con la presente si inviano le Osservazioni contro il Progetto di un impianto eolico codice procedura ID\_VIP/ID\_MATTIM: 1269 denominato "Pitigliano" ubicato nei comuni di Pitigliano (GR) e Sorano (GR) costituito da 20 (venti) aerogeneratori di potenza nominale 7,0 MW per un totale di 140,0 MW con relative opere connesse ed infrastrutture indispensabili.

**Modulo per la presentazione delle osservazioni per i piani/programmi/progetti sottoposti a procedimenti di valutazione ambientale di competenza statale**

**“Progetto di un impianto eolico denominato "Pitigliano" ubicato nei comuni di Pitigliano (GR) e Sorano (GR) costituito da 20 (venti) aerogeneratori di potenza nominale 7,0 MW per un totale di 140,0 MW con relative opere connesse ed infrastrutture indispensabili”**

**Immagine 1. Vincoli ex art. 136 del CBC dal PIT della Regione Toscana e zona approssimativa dove è progettato l'impianto industriale.**

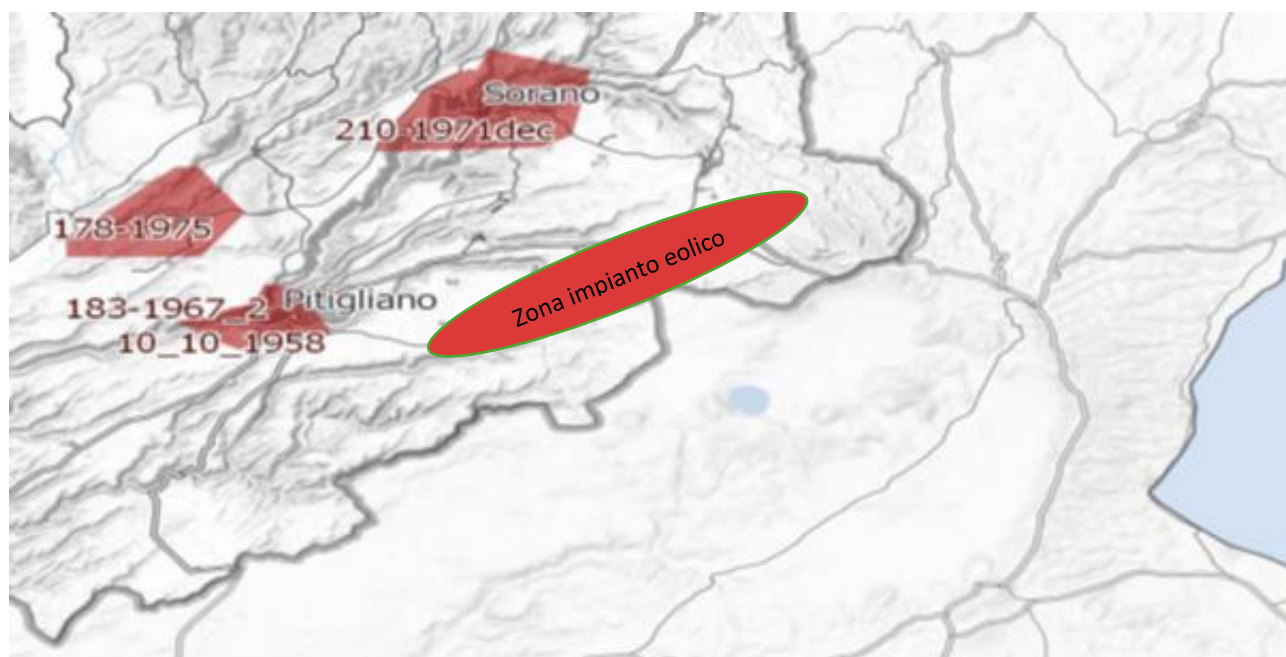
Al contrario si evidenzia che l'impianto eolico industriale citato non solo ricadrebbe con tutti e 20 gli aerogeneratori all'interno delle fasce di rispetto di 3 km di due vincoli paesaggistici di notevole interesse pubblico esistenti nella Regione Lazio e con una parte di essi nel vincolo paesaggistico del Centro abitato di Sorano ( GR) quindi in aree non idonee all'installazione di impianti di energia rinnovabile. Addirittura, alcuni aerogeneratori sarebbero ubicati a poche centinaia di metri dai perimetri dei due vincoli paesaggistici laziali ex art 136 del CBC.

*Inoltre, come sostiene la Proponente parte dell'impianto si verrebbe a trovare a 3,5 km dal centro abitato di Sorano. Infatti, tre degli aerogeneratori WTG 08, 09, 10 sono addirittura all'interno delle fasce di rispetto dei 3 km del suo vincolo paesaggistico di notevole interesse pubblico ex art 136 del CBC. Si evidenzia che così si crea*

un'ulteriore incompatibilità con la tutela del Paesaggio.

**Immagine 3. Cumulo di una parte di impianti eolici, fotovoltaici e geotermici industriali in progettazione ed esistenti intorno all’elico industriale “Pitigliano”.**

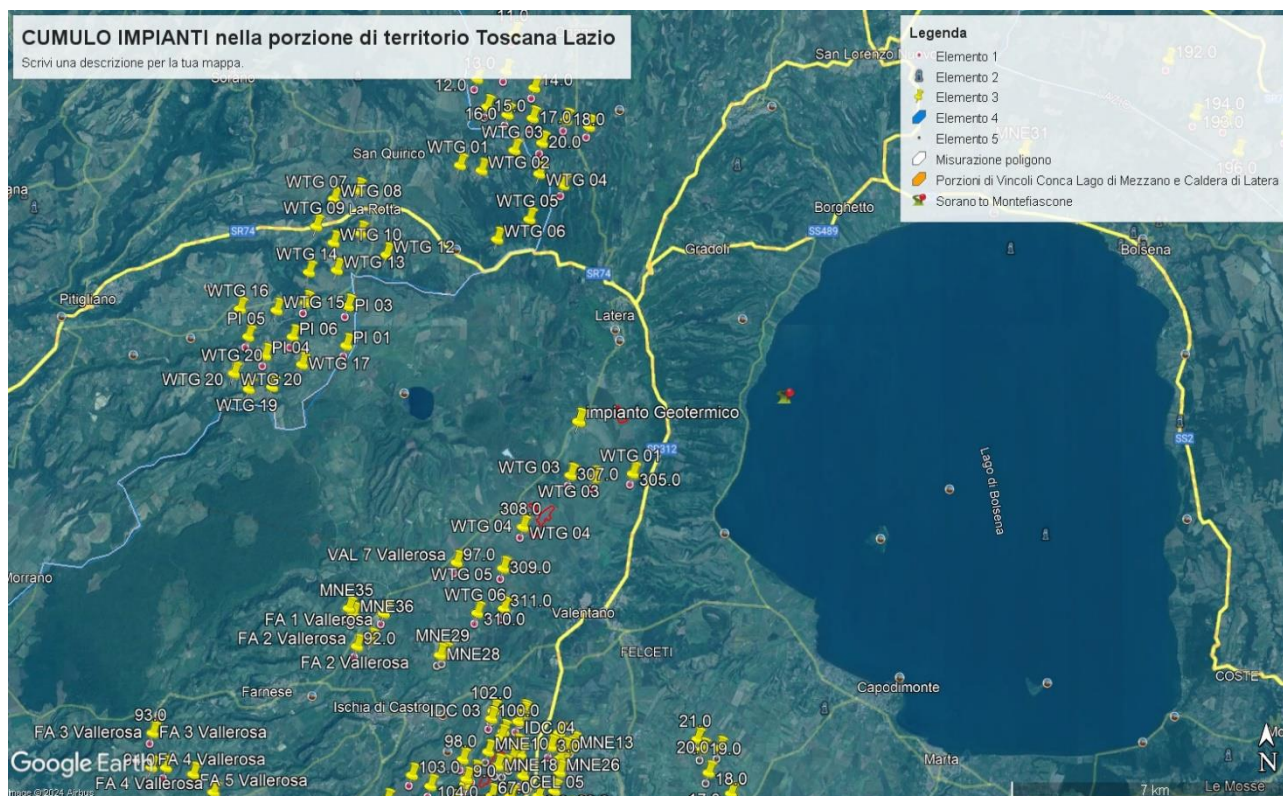
Beni Culturali “*Ambito paesaggistico, geologico e geomorfologico dell’orlo della caldera di Latera ...*” Non vengono nemmeno citati gli impianti eolici in progetto al MASE, il “Rempillo” (6 aerogeneratori) e un altro in verifica amministrativa di 14 aerogeneratori e 72, 6 MW. Ad oggi nei territori di Pitigliano, Sorano e in quello limitrofo potenzialmente potrebbero essere insediati 40 aerogeneratori alti 200 metri e larghi 170. Ma la proponente non cita neanche altri impianti che creerebbero il cumulo e quindi maggiore impatto. Infatti, sul territorio della “Città del Tufo” (Sorano e Pitigliano) impatterebbero anche l’impianto eolico “Montarzo” di Onano con 13 aerogeneratori con le dimensioni ricordate, l’altro eolico industriale nel territorio di Valentano con sette aerogeneratori (stesse dimensioni), gli impianti di Farnese con un minieolico di 3 Torri alte 60 metri già installate in località Poggio del Crognolo e l’impianto eolico industriale “Vallerosa” (7 aerogeneratori alti 200 metri e larghi 158 metri) in procedura VIA presso la Regione Lazio. Inoltre, altri impianti del minieolico già presenti a Valentano, Cellere e Piansano e due progetti eolici industriali con le stesse dimensioni (200 m x 170 m) nel Comune di Ischia di Castro. La valutazione del cumulo non prende neanche in considerazione gli impianti industriali di fotovoltaico e agrivoltaico in progetto a Farnese, Valentano, Ischia di Castro, Cellere. L’impianto geotermico in procedura Via al MASE, progettato nella Caldera di Latera. Quindi è stata effettuata una valutazione del potenziale impatto cumulativo non veritiera a dispetto di quanto affermato dalla proponente che sostiene di aver preso in considerazione uno spazio di 10 km intorno al suo impianto per gli impatti che si creerebbero.

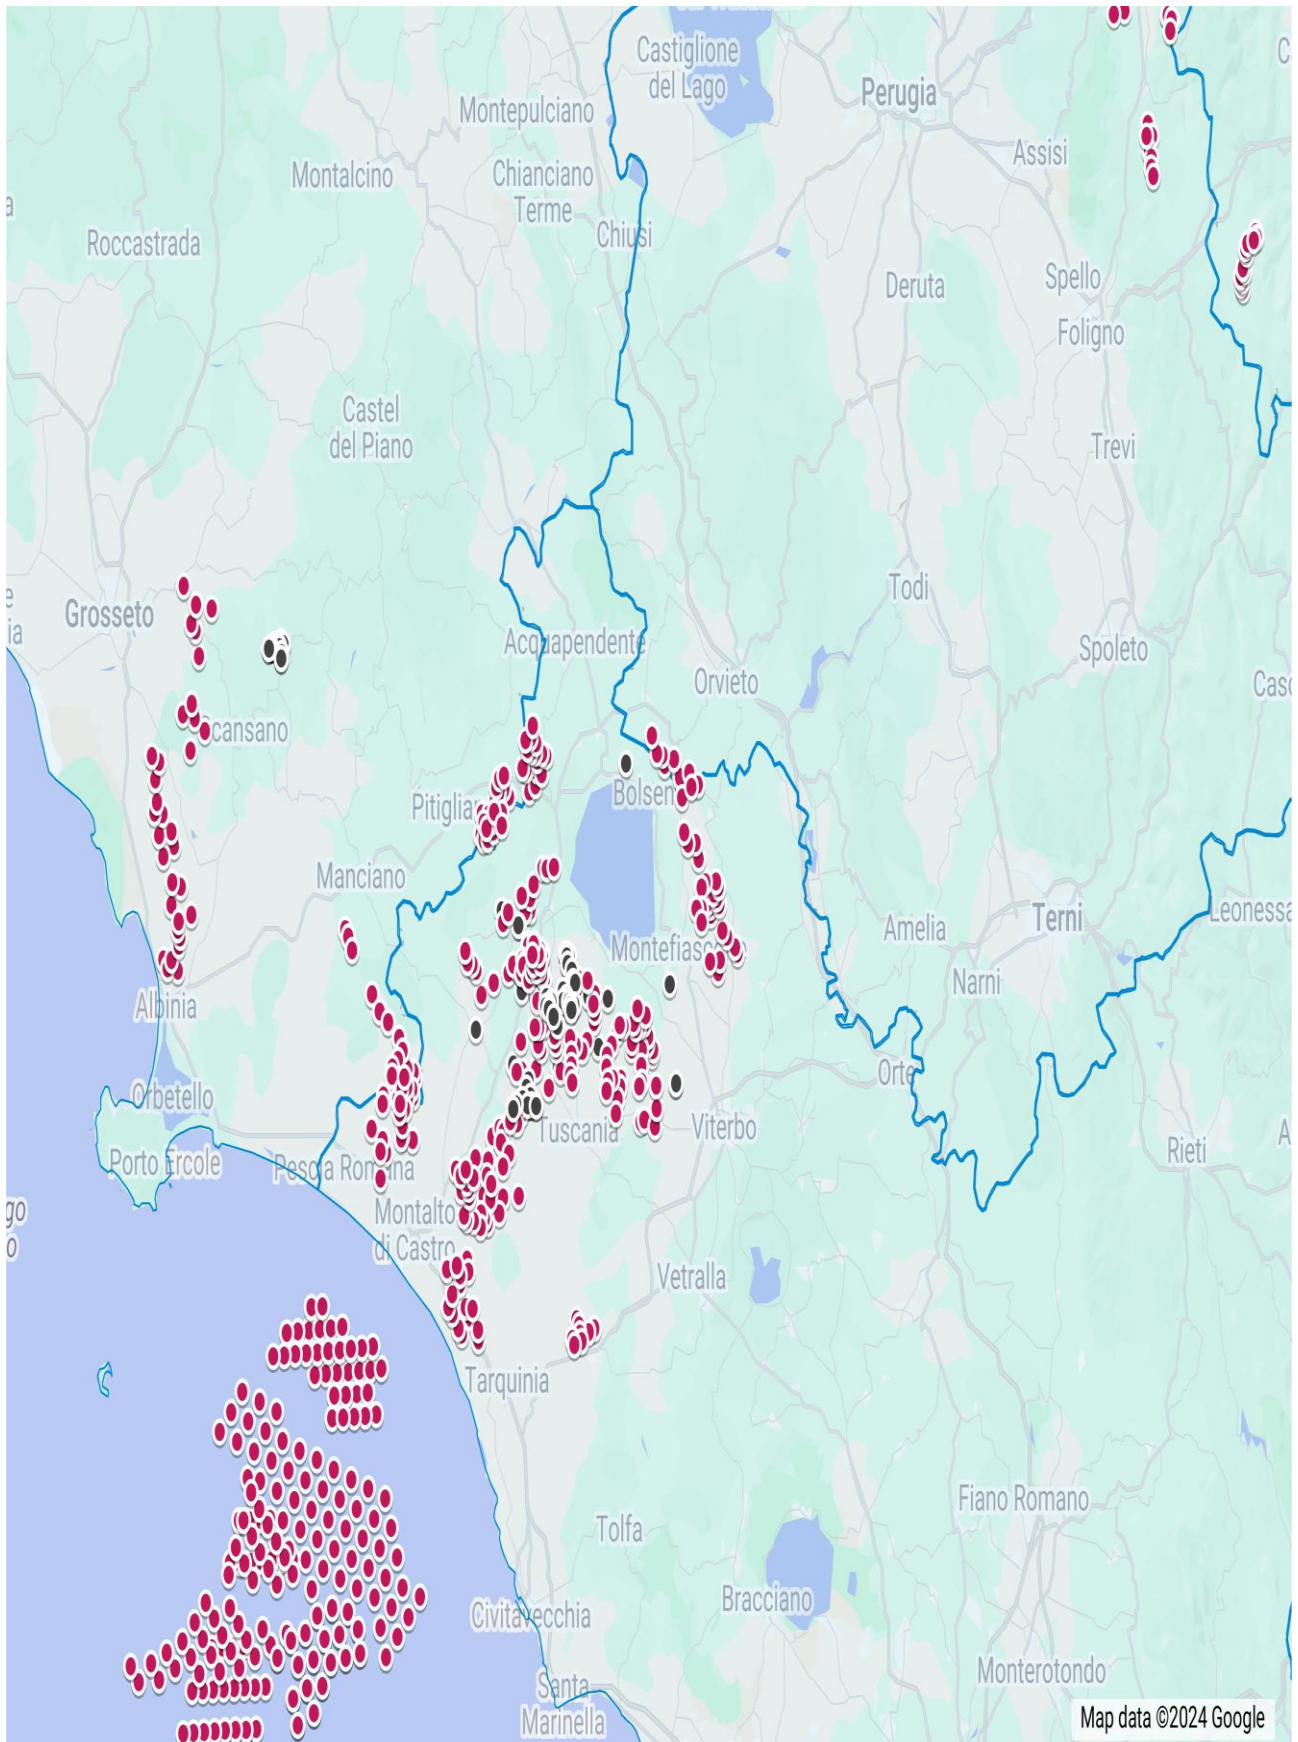
**IMMAGINE n. 4** Si evidenzia che i tre aerogeneratori WTG 07, WTG 08 e WTG 09 impattano con il vincolo paesaggistico di notevole interesse pubblico del Centro Storico di Sorano. Il WTG 07 si troverebbe a 2828 m, WTG 08 2504 e WTG 09 2990. Il cavidotto dell'impianto invece impatta in buona parte del Vincolo paesaggistico ex art. 136 del CBC del Centro Storico di Pitigliano.
